onderwerp effectbeoordeling veiligheid primaire waterkering
project uiterwaardvergraving Meinerswijk
opdrachtgever Rijkswaterstaat, Ruimte voor de Rivier
projectcode RW1809-303-70
referentie RW1809-303-70/torm/055
opgemaakt door ir. J. Lansink
goedgekeurd door R. Lohrmann
status definitief
datum opmaak 26 maart 2012
bijlagen I grafiek sterkte waterkering;
II uitvoer macrostabiliteitsberekening;
III uitvoer stabiliteit voorland;
IV bespreekverslag I;
V bespreekverslag II.

onderwerp effectbeoordeling veiligheid primaire waterkering
project uiterwaardvergraving Meinerswijk
verslagnummer 11/02
datum 25 augustus 2011
tijd 11.00 uur
plaats Waterschap Rivierenland te Tiel
projectcode RW1809-188-30
referentie RW1809-188-30/dijw/025
opgemaakt door ir. J. Lansink
datum opmaak 30 augustus 2011
bijlagen -

Afbeelding 1. Hoogte

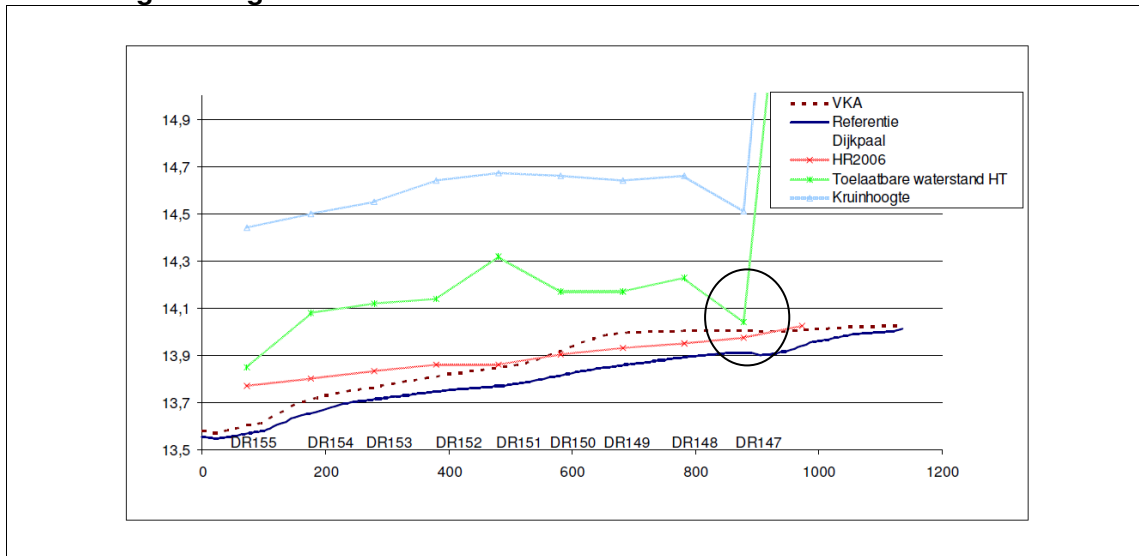
Er ontstaat discussie over de gehanteerde hydraulische randvoorwaarden.

Er wordt gezamenlijk geconcludeerd na discussie over de te hanteren referentie dat aangetoond dient te worden dat het juist is om de gemodelleerde referentielijn te hanteren alvorens kan worden geconcludeerd dat er geen onacceptabel effect is op de waterkering.

Johan (PDR) geeft aan dat indien kan worden aangetoond dat de referentielijn juist is, er wat betreft het waterschap voldoende is aangetoond dat:

1. er geen veiligheidsprobleem ontstaat als gevolg van de planstudie Meinerswijk;
2. er geen compenserende maatregel noodzakelijk is.

Als de referentielijn niet juist is, zou het conservatieve alternatief zijn om de opstuwing op te tellen bij de HR2006 om te komen tot de waterstand voor de effectbeoordeling. Hierdoor zou over 100 m lengte een hoogtetekort ontstaan ter plaatse van DR147-DR148 van 10 cm. Eventueel op te lossen met een asfaltlaag. Er ontstaat dan een kwelwegentekort dat opgelost kan worden met een buitendijkse kleiingraving.

Afbeelding 2. Piping

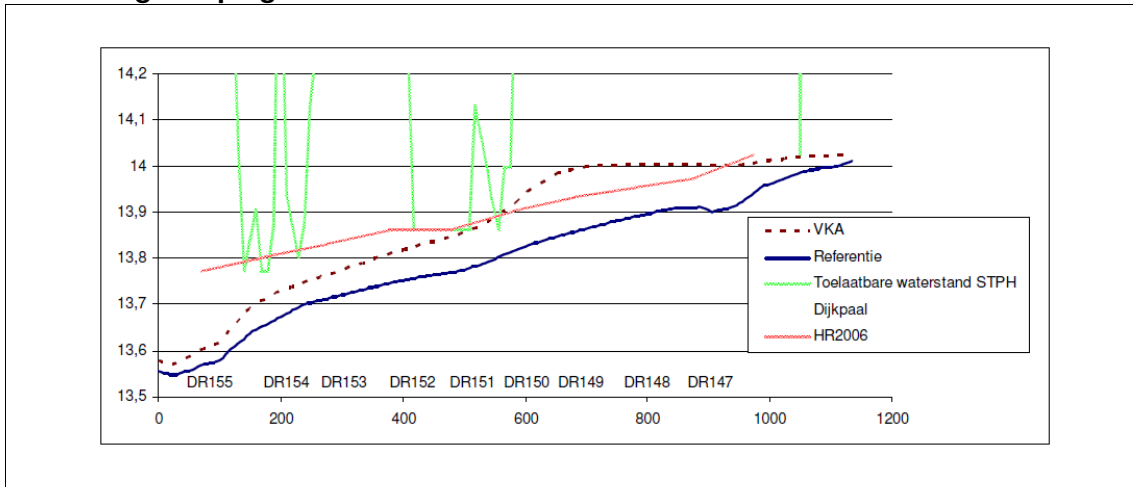
Sander merkt op dat de volgende zinsnede uit de notitie geen juiste weergave is:

‘Tussen DR150 en DR152 is in de toetsing berekend dat de benodigde kwelweglengte nagenoeg gelijk is aan de aanwezige kwelweglengte. Op basis van het feit dat een conservatieve aanname is gedaan dat het intreepunt direct bij de teen van de dijk in het voorland is gelegen is door het waterschap Rivierenland geconcludeerd dat deze locatie voldoet ten aanzien van het toetsspoor piping.’

Hij geeft aan dat geen conservatieve aanname is gedaan van het intreepunt, maar een realistische en dat de aanwezige kwelweglengte tussen DR150 en DR152 op delen zelfs lager was dan de benodigde kwelweglengte op basis van geavanceerde toetsing. Hij geeft aan dat het kwelweglengtetekort echter zo klein was dat dit binnen de onzekerheidsmarge van de bepaling van de kwelweglengte valt en dat voor deze locatie is besloten om het oordeel voldoende te geven.

Ook hier wordt gezamenlijk geconcludeerd na discussie over de te hanteren referentie dat indien aangetoond kan worden dat het juist is om de gemodelleerde referentielijn te hanteren er geen veiligheidsprobleem ontstaat ten aanzien van het faalmechanisme piping.
